Pedido de elementos integrado

REQUERENTE: VALTER VALENTE – GESTÃO DE RESÍDUOS, LDA.
PROCESSO: PL20240410003370

No âmbito do procedimento de Avaliação de Impacte Ambiental (AIA) relativo ao projeto acima referido, a Comissão de Avaliação (CA) considerou ser necessário, ao abrigo do n.º 9 do artigo 14.º do D.L. n.º 151-B/2013, de 31 de outubro, na sua atual redação, solicitar os elementos a seguir mencionados.

Figura 3 - Fluxograma do tratamento de metais ferrosos (operação R12 Q).

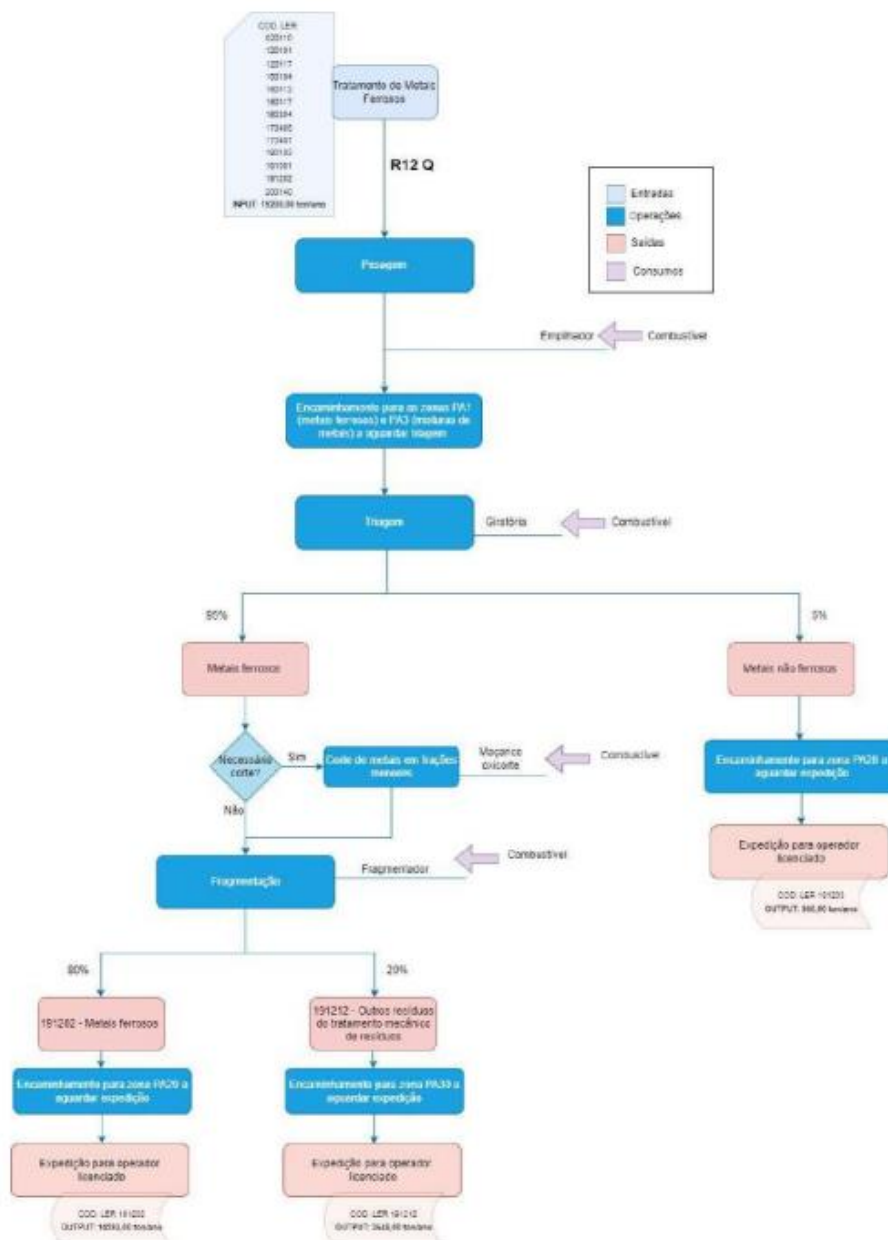
50. No fluxograma da Instalação de “Tratamento de metais ferrosos” apresentado na Memória descritiva, na pág. 10, Figura 3, apresenta a lista dos resíduos de Entrada trocados com outra instalação. Devem proceder à sua correção.

Note-se ainda que, a qualidade da imagem de alguns fluxogramas apresentados na memória descritiva, nomeadamente o da Figura 3 (abaixo) são de baixa qualidade, causando dificuldade na leitura dos códigos LER (contraste entre a cor das letras a branco com o fundo azul).
